報告書作成用柱状図  
(H26年12月)

申請書用柱状図

**H24-B14-2**

**H27-B-1**

## 報告書作成用柱状図 (H26年9月)

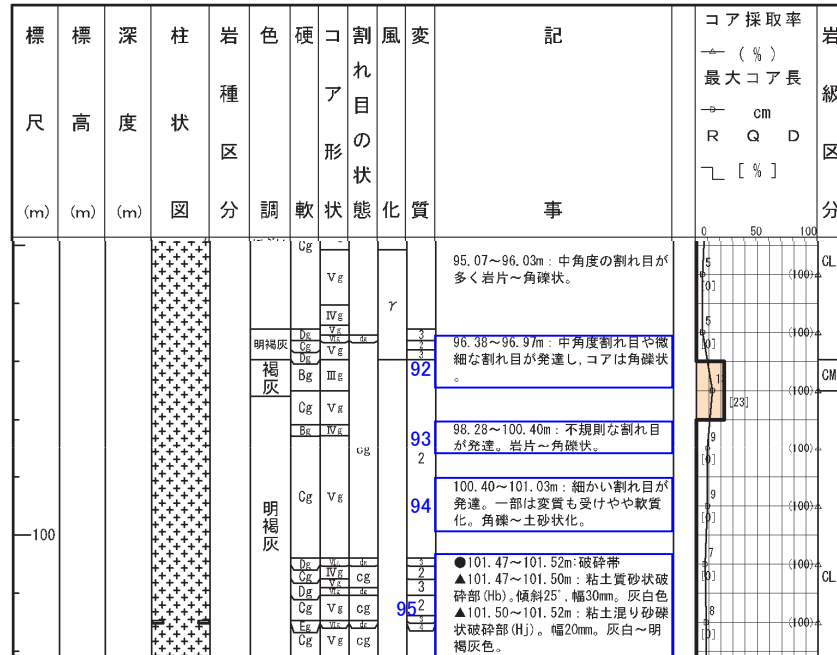
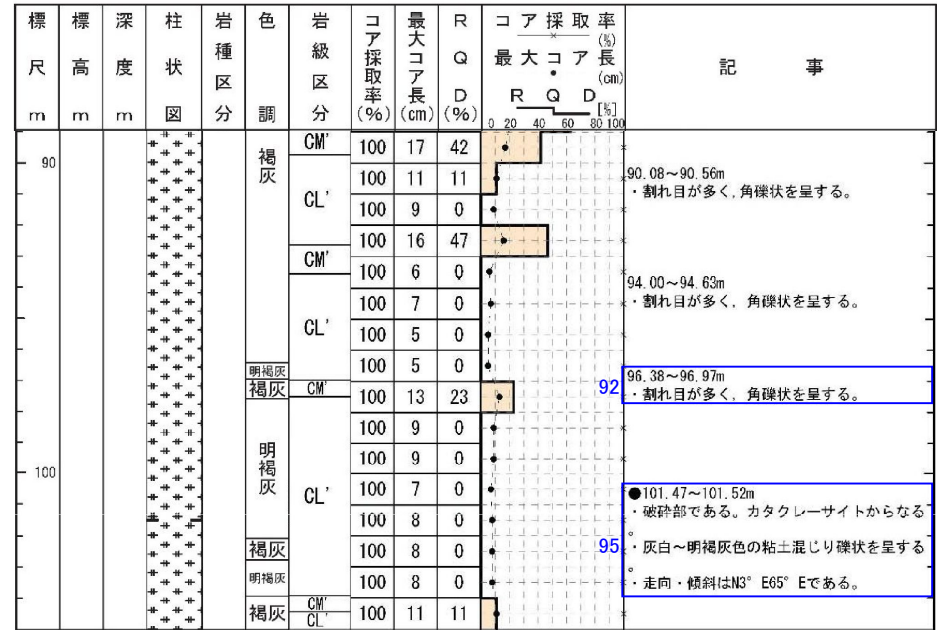
記事	報告書作成用柱状図(H26年9月)⇒申請書用柱状図
92	・“コア形状”欄に基づき角礫状と記載。
93	・割れ目の発達程度については、RQD、最大コア長、岩級区分で示しているため削除。
94	・割れ目の発達、変質程度については、RQD、最大コア長、岩級区分で示しているため削除。
95	<ul style="list-style-type: none"> <li>・カタクレーサイト主体であると判断したことから、カタクレーサイトからなると記載。</li> <li>・粒度として「粘土質砂状」の記載漏れ。※1</li> <li>・粒度、色調については、申請前までに別途行っていた、地盤安定解析用の物性値設定を目的とした破砕部の再観察の結果に基づき記載。</li> <li>・ポアホールテレビの解析結果による最新活動面の走向・傾斜を記載。</li> <li>・破砕部の見かけの傾斜については、補足的なものであるため削除。</li> </ul>

報告書作成用柱状図  
(H26年9月)

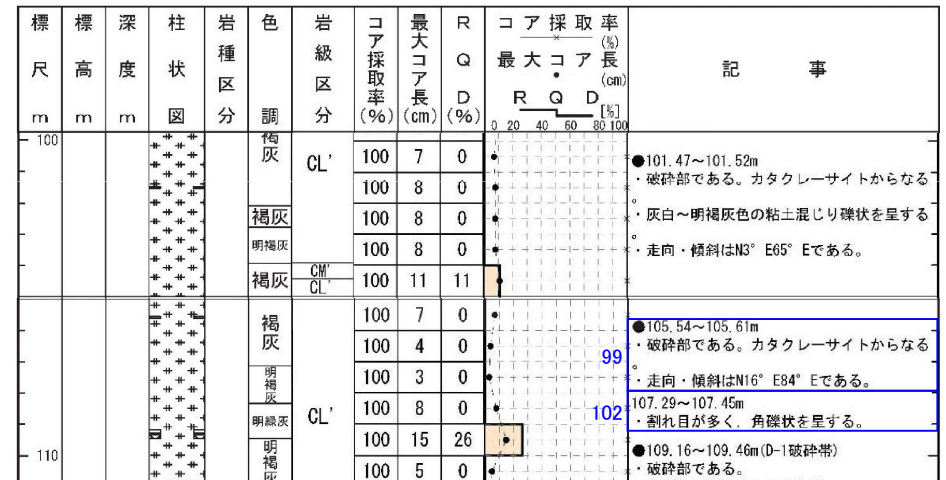
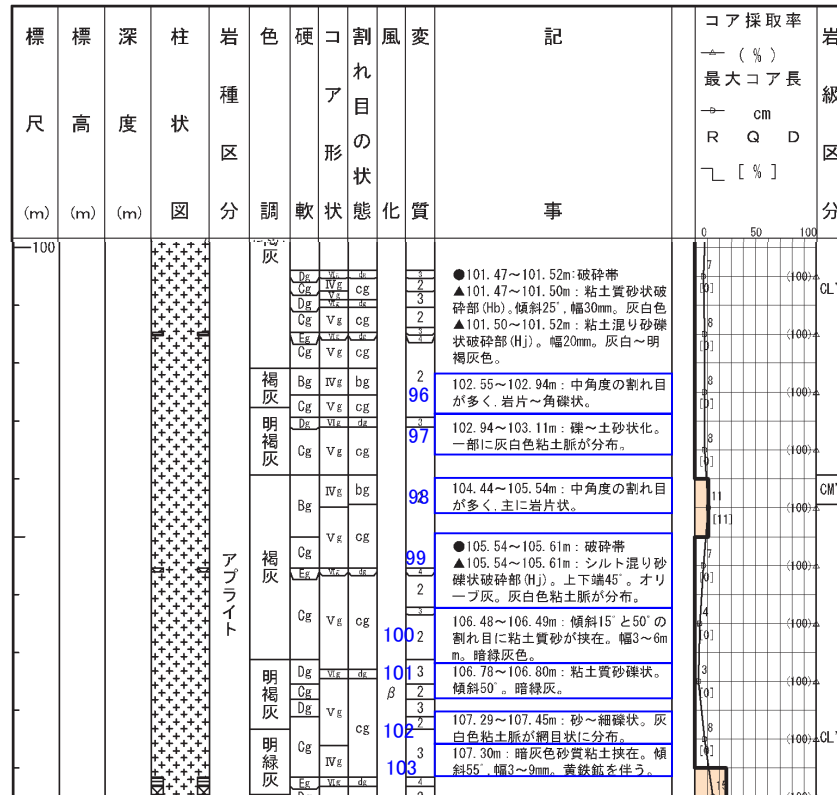
記事	報告書作成用柱状図(H26年9月)⇒申請書用柱状図
96	・割れ目の発達程度については、RQD、最大コア長、岩級区分で示しているため削除。
97	・礫～土砂状を呈し一部に粘土を含むが、系統的でなく、連続性や直線性に乏しいことから削除。
98	・割れ目の発達程度については、RQD、最大コア長、岩級区分で示しているため削除。
99	・カタクレーサイト主体であると判断したことから、カタクレーサイトからなること記載。 ・オリブ灰色のシルト混り砂礫状を呈するの記載漏れ。*1 ・ポアホールテレビの解析結果による最新活動面の走向・傾斜を記載。 ・破砕部の見かけの傾斜については、補足的なものであるため削除。
100	・粘土質砂を挟在するが、連続性や直線性に乏しいことから削除。
101	・粘土質砂礫状を呈するが、連続性や直線性に乏しく、周囲の岩盤に劣化が認められないことから削除。
102	・“コア形状”欄に基づき角礫状と記載。 ・一部に粘土を挟在するが、系統的でなく、連続性や直線性に乏しいことから削除。
103	・粘土を挟在するが、周囲の岩盤に劣化が認められないことから削除。

## 報告書作成用柱状図 (H26年9月)

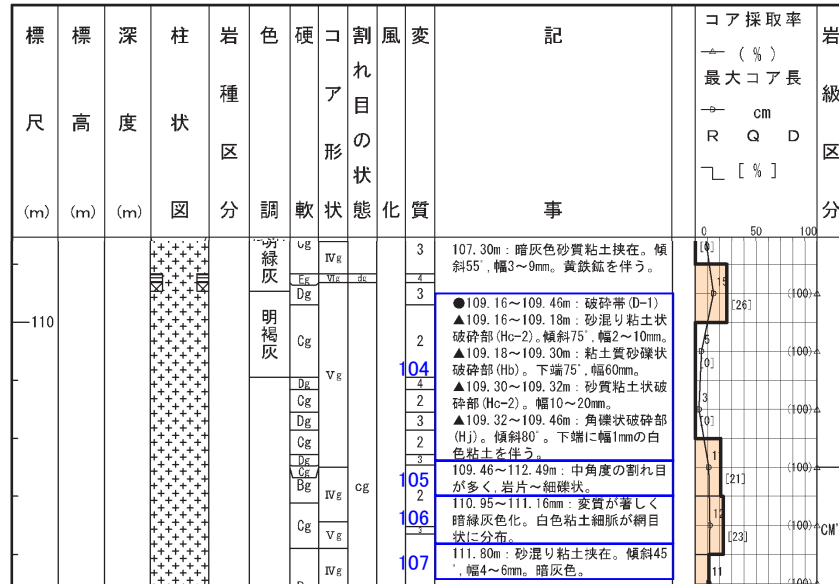
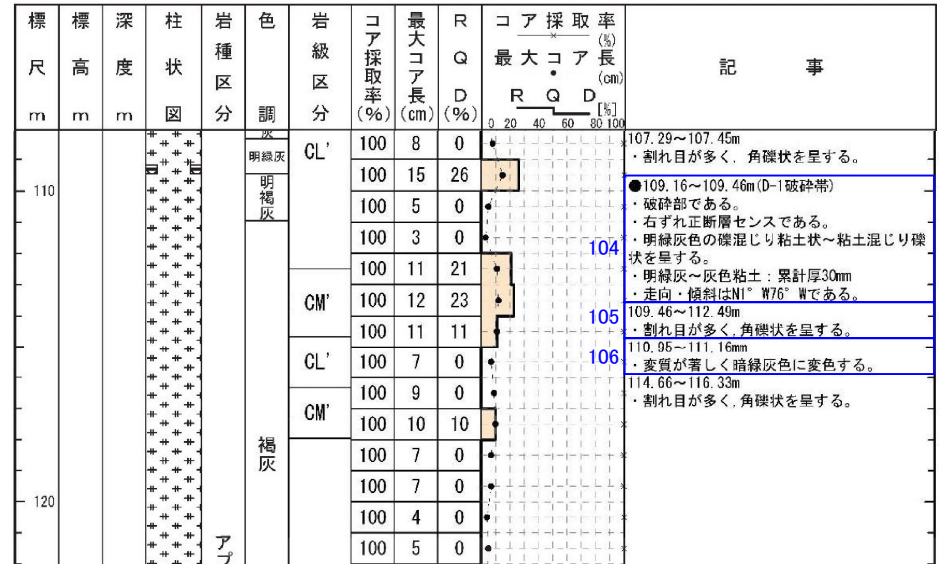
記事	報告書作成用柱状図(H26年9月)⇒申請書用柱状図
104	<ul style="list-style-type: none"> <li>薄片観察の結果で得られた最新活動面の変位センスを記載。</li> <li>破砕部の深度、粒度、色調、粘土の累計幅について、申請前までに別途行っていた、地盤安定解析用の物性値設定を目的とした破砕部の再観察の結果に基づき記載。</li> <li>ポアホールテレビの解析結果による最新活動面の走向・傾斜を記載。</li> <li>破砕部の見かけの傾斜については、補足的なものであるため削除。</li> </ul>
105	<ul style="list-style-type: none"> <li>“コア形状”欄に基づき角礫状と記載。</li> </ul>
106	<ul style="list-style-type: none"> <li>“コア形状”欄に基づき角礫状と記載。</li> <li>一部に粘土を含むが、系統的でなく、連続性や直線性に乏しいことから削除。</li> <li>110.95~111.16mmは110.95~111.16mの誤り。※2</li> </ul>
107	<ul style="list-style-type: none"> <li>砂混り粘土を挟在するが、周囲の岩盤に劣化が認められないことから削除。</li> </ul>

## 報告書作成用柱状図 (H26年9月)

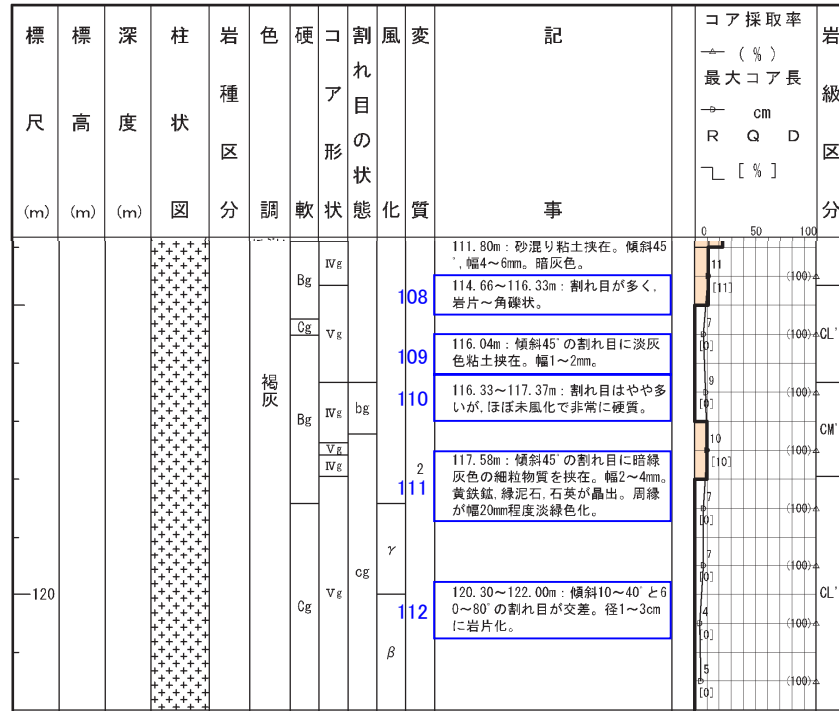
記事	報告書作成用柱状図(H26年9月)⇒申請書用柱状図
108	・“コア形状”欄に基づき角礫状と記載。
109	・粘土を挟在するが、周囲の岩盤に劣化が認められないことから削除。
110	・硬軟や割れ目の発達については、RQD、最大コア長、岩級区分で示しているため削除。
111	・細粒物質を挟在するが、周囲の岩盤に劣化が認められないことから削除。 ・割れ目沿いの鉱物晶出、変色については、補足的なものであるため削除。
112	・割れ目の発達については、RQD、最大コア長、岩級区分で示しているため削除。

報告書作成用柱状図  
(H26年9月)

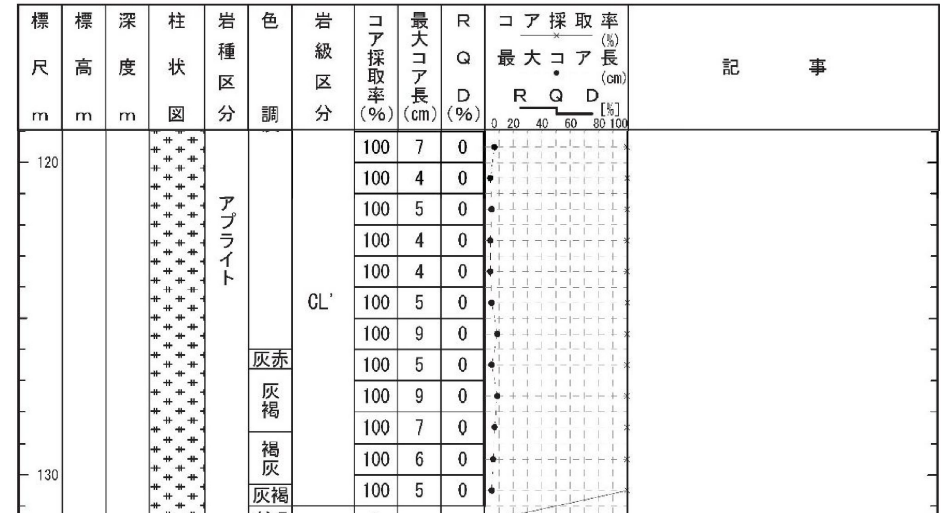
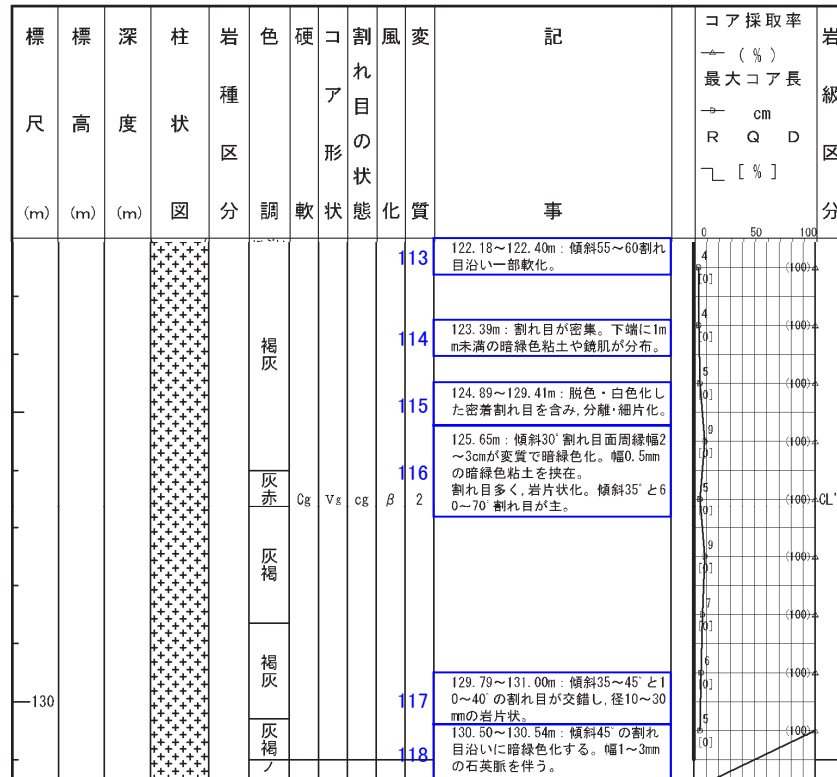
記事	報告書作成用柱状図(H26年9月)⇒申請書用柱状図
113	・割れ目扱いに軟質化しているが、連続性や直線性に乏しいことから削除。
114	・割れ目の発達程度については、RQD、最大コア長、岩級区分で示しているため削除。 ・一部で粘土や鏡肌を伴うが、周囲の岩盤に劣化が認められないことから削除。
115	・変色については、補足的なものであるため削除。 ・割れ目の発達程度については、RQD、最大コア長、岩級区分で示しているため削除。
116	・割れ目の発達、変質の程度については、RQD、最大コア長、岩級区分で示しているため削除。 ・割れ目扱いの変色については、補足的なものであるため削除。 ・割れ目が発達し粘土を挟在するが、周囲の岩盤に劣化が認められないことから削除。
117	・割れ目の発達程度については、RQD、最大コア長、岩級区分で示しているため削除。
118	・割れ目扱いの変色や鉱物脈については、補足的なものであるため削除。

報告書作成用柱状図  
(H26年9月)

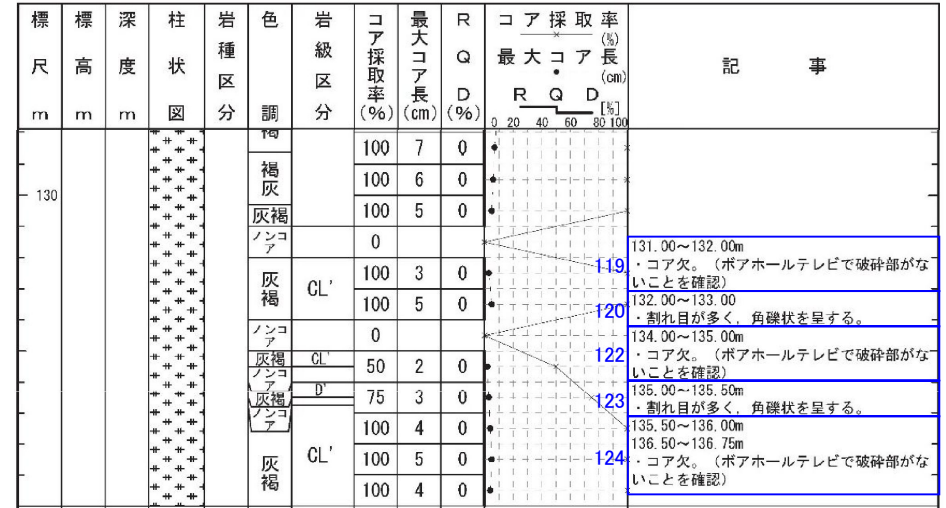
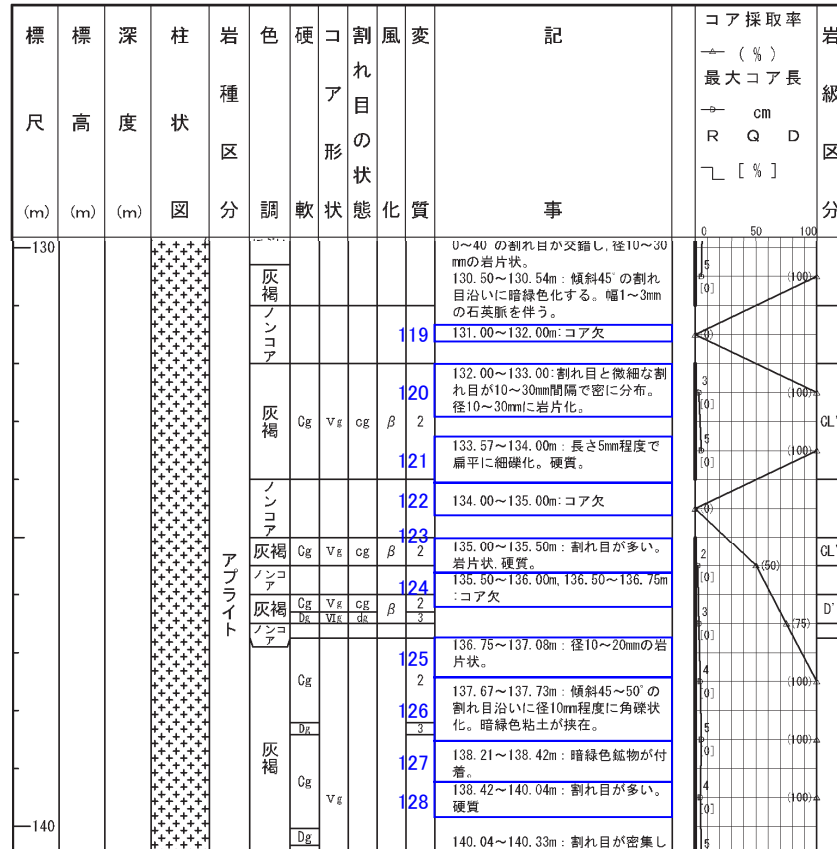
記事	報告書作成用柱状図(H26年9月)⇒申請書用柱状図
119	・ポアホールテレビの解析結果を踏まえ、破砕部がないことを確認と記載。
120	・“コア形状”欄に基づき角礫状と記載。 ・132.00～133.00は132.00～133.00mの誤り。※2
121	・細礫化しているが、掘削時の機械割れと判断し削除。
122	・ポアホールテレビの解析結果を踏まえ、破砕部がないことを確認と記載。
123	・“コア形状”欄に基づき角礫状と記載。
124	・ポアホールテレビの解析結果を踏まえ、破砕部がないことを確認と記載。
125	・割れ目の発達程度については、RQD、最大コア長、岩級区分で示しているため削除。
126	・割れ目の発達程度については、RQD、最大コア長、岩級区分で示しているため削除。 ・割れ目沿いに角礫状粘土を挟在するが、周囲の岩盤に劣化が認められないことから削除。
127	・鉱物の晶出については、補足的なものであるため削除。
128	・硬軟や割れ目の発達程度については、RQD、最大コア長、岩級区分で示しているため削除。

報告書作成用柱状図  
(H26年9月)

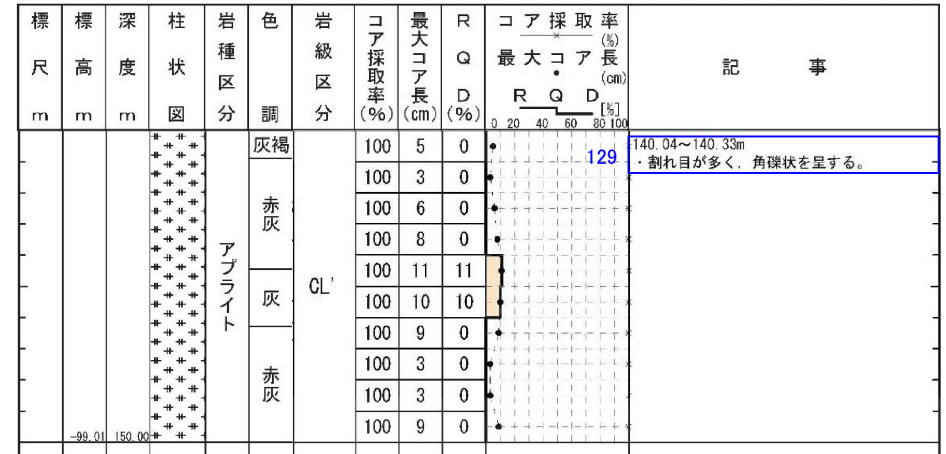
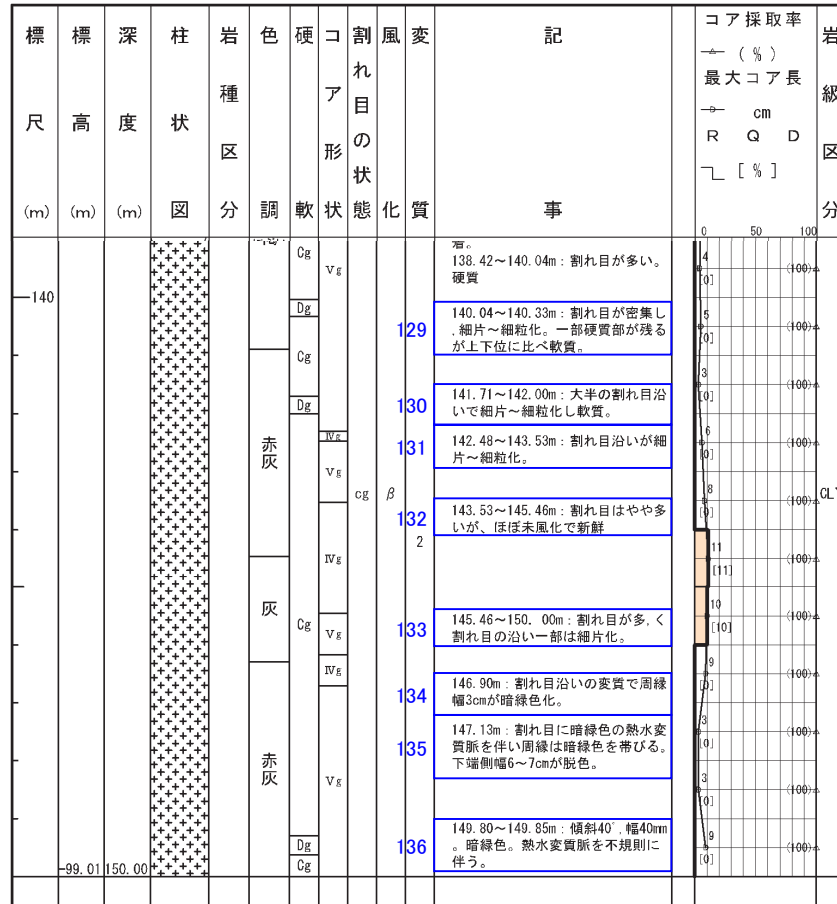
記事	報告書作成用柱状図(H26年9月)⇒申請書用柱状図
129	・硬軟については、岩級区分に含めて示しているため削除。 ・“コア形状”欄に基づき角礫状と記載。
130	・割れ目沿いで細片~細粒化しているが、掘削時の機械割れと判断し削除。 ・硬軟については、岩級区分に含めて示しているため削除。
131	・割れ目沿いで細片~細粒化しているが、掘削時の機械割れと判断し削除。
132	・割れ目の発達程度については、RQD, 最大コア長, 岩級区分で示しているため削除。
133	・割れ目の発達程度については、RQD, 最大コア長, 岩級区分で示しているため削除。
134	・割れ目沿いの変色については、補足的なものであるため削除。
135	・熱水変質脈を伴うが、変色部やその周囲の岩盤に劣化が認められないことから削除。
136	・熱水変質脈を伴うが、変色部の周囲の岩盤に劣化が認められないことから削除。

## コア観察カード (H27年8月)

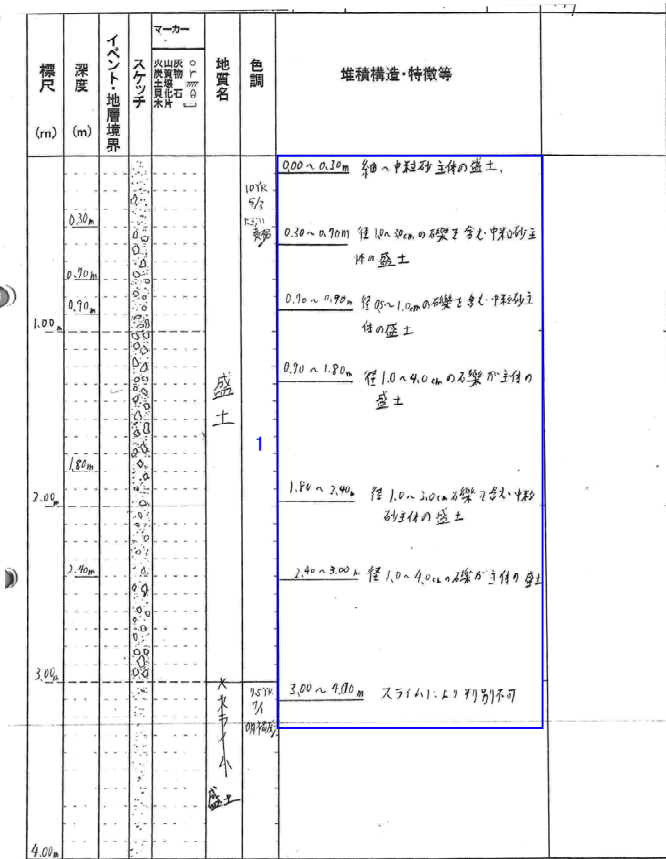
記事	コア観察カード(H27年8月)⇒申請書用柱状図
1, 2	・堆積物の記載は、盛土、砂礫等の性状を示すこととし、“地質名”欄に対応した層相名を記載。

## コア観察カード (H27年8月)

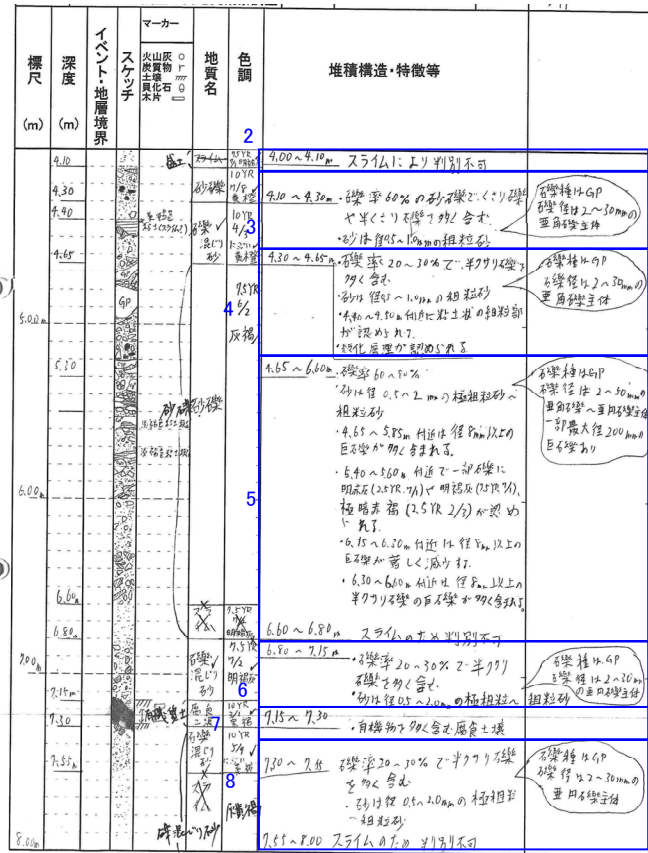
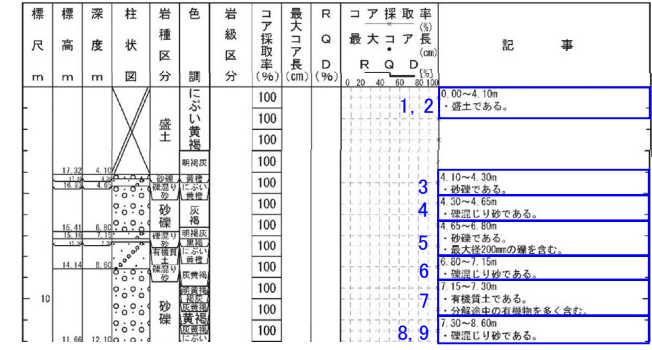
記事	コア観察カード(H27年8月)⇒申請書用柱状図
1, 2	・堆積物の記載は、盛土、砂礫等の性状を示すこととし、“地質名”欄に対応した層相名を記載。
3	・堆積物の記載は、盛土、砂礫等の性状を示すこととし、“地質名”欄に対応した層相名を記載。
4	・堆積物の記載は、盛土、砂礫等の性状を示すこととし、“地質名”欄に対応した層相名を記載。
5	・堆積物の記載は、盛土、砂礫等の性状を示すこととし、“地質名”欄に対応した層相名を記載。 ・周囲に比べ含まれる礫が大きく、目立つことから、礫の特徴として、最大礫径を記載。
6	・堆積物の記載は、盛土、砂礫等の性状を示すこととし、“地質名”欄に対応した層相名を記載。
7	・堆積物の記載は、盛土、砂礫等の性状を示すこととし、“地質名”欄に対応した層相名を記載。 ・周囲との違いが見かけ上顕著ではないため、周囲と区別できる特徴として、分解途中の有機物を多く含むことを記載。 ・表現の見直し(有機物を多く含む腐植土壌→分解途中の有機物を多く含む)
8, 9	・堆積物の記載は、盛土、砂礫等の性状を示すこととし、“地質名”欄に対応した層相名を記載。

コア観察カード  
(H27年8月)

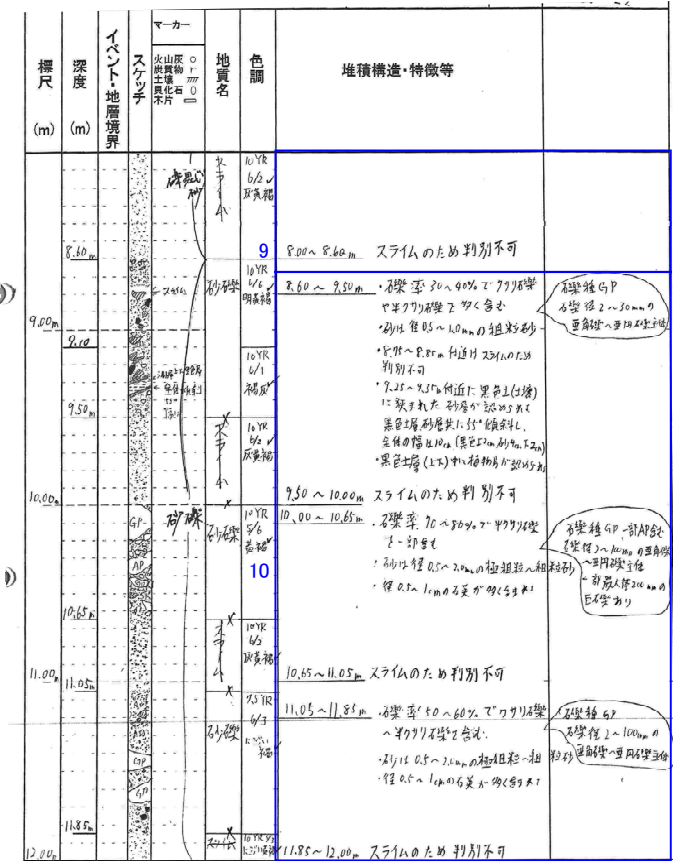
記事	コア観察カード(H27年8月)⇒申請書用柱状図
9	・堆積物の記載は、盛土、砂礫等の性状を示すこととし、“地質名”欄に対応した層相名を記載。
10, 11	・堆積物の記載は、盛土、砂礫等の性状を示すこととし、“地質名”欄に対応した層相名を記載。 ・区間内で特異な色調を示し、目立つことから、有機質土の薄層について記載。

## コア観察カード (H27年8月)

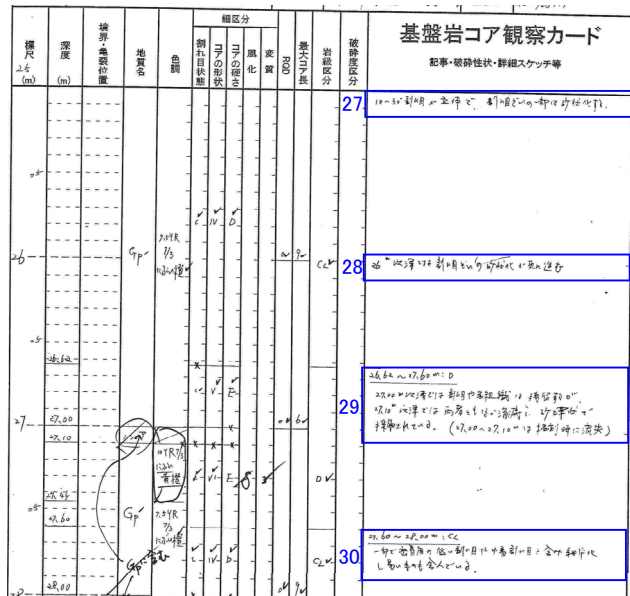
記事	コア観察カード(H27年8月)⇒申請書用柱状図
21	・変更なし
22	・局所的に挟まれる硬質な岩片の記載については、補足的なものであるため削除。
23	・割れ目の傾斜については、補足的なものであるため削除。 ・硬軟については、岩級区分に含めて示していることから削除。
24	・硬軟や脆弱さについては、RQD, 最大コア長, 岩級区分で示していることから削除。
25	・岩級については、“岩級区分”欄で示していることから削除。 ・岩組織や割れ目の残留の程度については、岩盤の劣化に関する補足的なものであるため削除。
26	・岩級及びその区間については、“岩級区分”欄に示しているため削除。
